**REGULERINGSFORSLAG TIL  
OFFENTLIG ETTERSYN**

**Fagnotat**

Vår referanse: PLAN-2022/20701-43

**Forslag til detaljregulering – offentlig ettersyn  
Fana. Gnr. 41, bnr. 366 mfl., Jacob Kjødes veg/Mosebakken  
arealplan-ID 70980000**

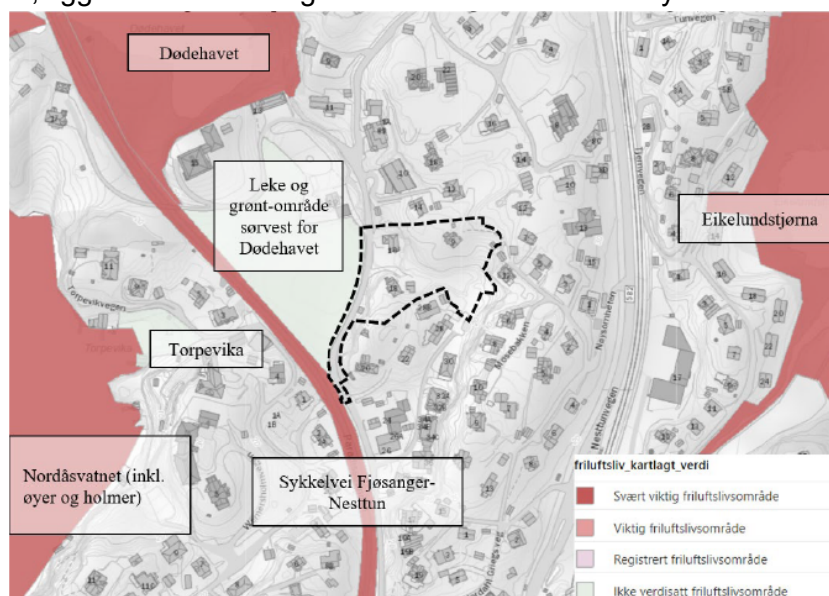
De ulike boenhetene har ulik mengde uteoppholdsareal, og oppnår alle mengde- og solkrav. I planmaterialet er det derimot ikke tydelig hvorvidt uteoppholdsarealet som inngår i

beregningen er lagt på tilstrekkelig flatt terreng, ei heller hvordan uteoppholdsareal skal bearbeides. Det vises heller ikke hvordan uteoppholdsarealet skjermes for vind. PBE ber om at dette gjøres rede for før sluttbehandling av planforslaget.

Figur 12 Utsnitt av klimanorm

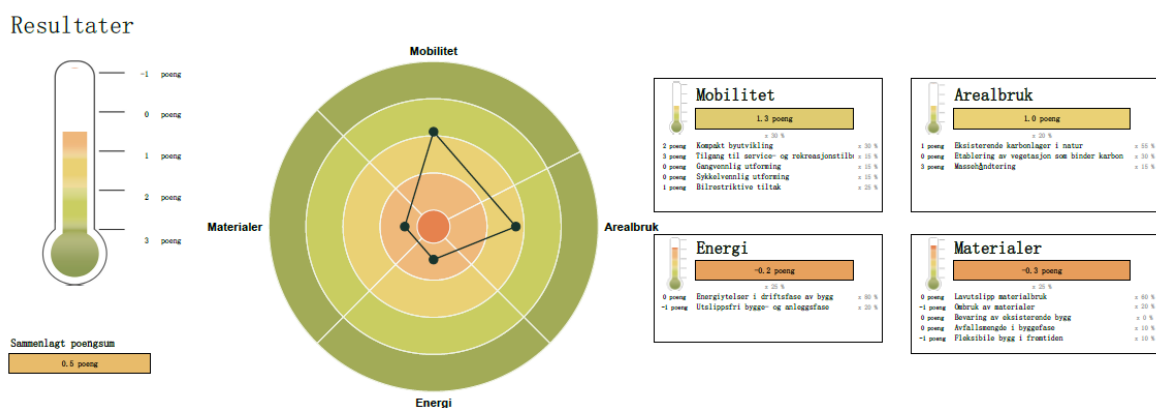
Det er ikke vurdert tiltak for utslippsreduksjon knyttet til transport i drift, arealbruk, materialbruk og bygge- og anleggsperioden på nåværende tidspunkt. Det er ikke vurdert valg av energiløsninger og energikilder i prosjektet, men planområdet ligger innenfor konsesjonsområde for fjernvarme og har dermed tilknytningsplikt. I rapporten er det skrevet at ingen bygg skal rives, men PBE ber om at rapporten oppdateres til å inkludere rivningen av de to garasjene og hønsehuset.
